複数案間による影響程度の比較(景観)

部会意見(景観)

審査部会における意見概要、事業者の見解(景観)

図 景観予測地点からの現況写真

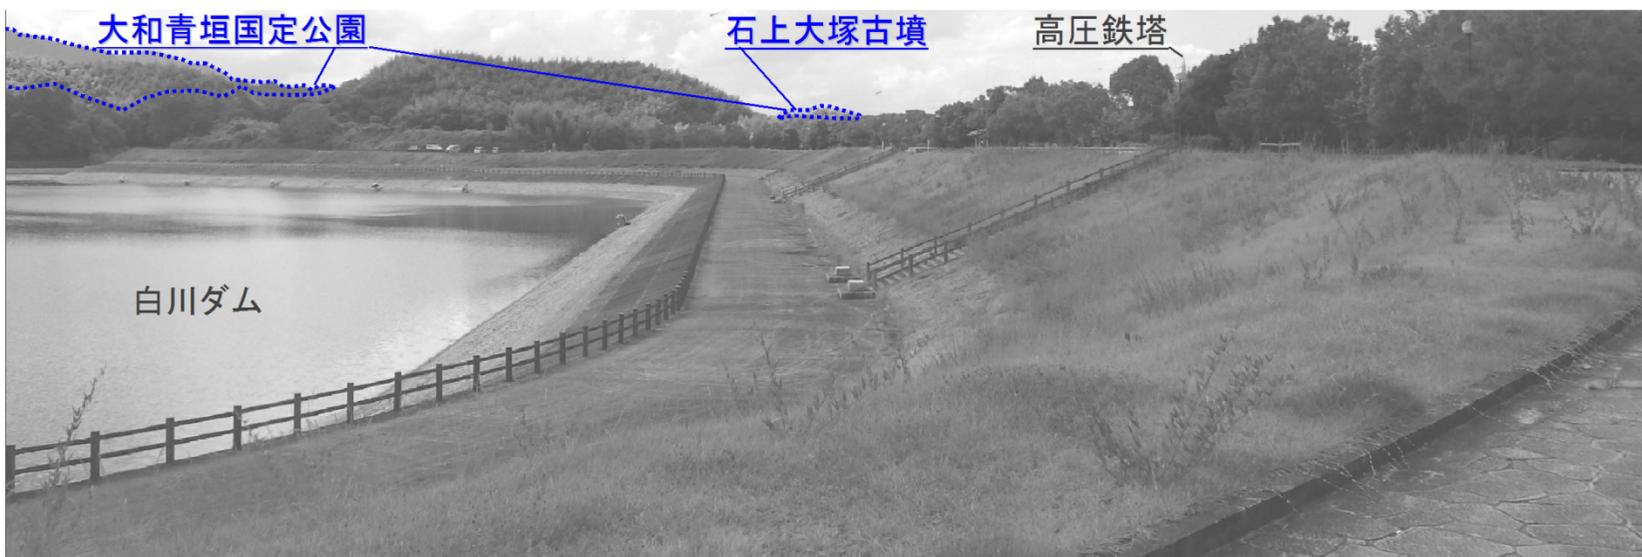
意見	事業者見解	部会意見(案)
池の東側に病院施設があり、病院は公共的な役割を担っている。そこからの景観はどうか。	ご指摘の病院は天理よろず相談所病院白川分院で、入院施設も備えられています。 この病院(病棟内又は駐車場)も景観予測の眺望地点の候補として検討し、方法書に記載します。	委員の質問に対して、事業者が回答したものであり、部会意見(案)とはしない。
